<u>חוות דעת פורום אורבני גוננים ורסקו לתכנית מספר 101-11581146 , בית הנוער העברי</u>

חתך 1–1 1 : 750 חתך 2–2 1 : 750

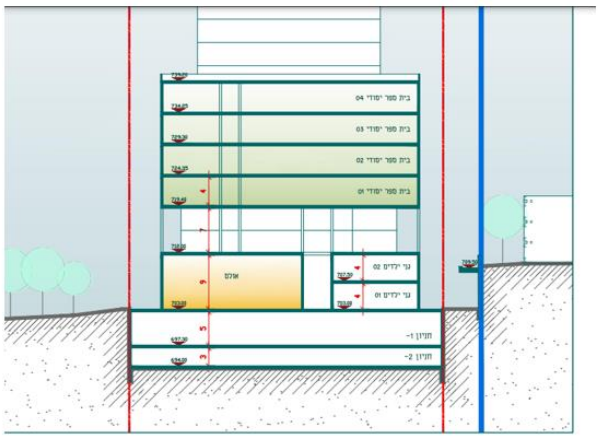
ב. קירות תמך- אנו מבקשים להגביל את גובה הקירות לשלושה מטרים בלבד. בנוסף, יש לבחון חלופות פיתוח מיטיבות עם הממשק ומדורגות עם פיתוח נופי.

בהמשך לסעיף הקודם, בחתכים 1-1, 2-2 ו-3-3 ניתן לראות שישנם קירות תמך (כ- 7 מ' ,5 מ', 6 מ' בהתאמה) גבוהים מאוד המייצרים מופע לא נעים בסביבתם. כאמור, יש למתן ולדרג אותם.
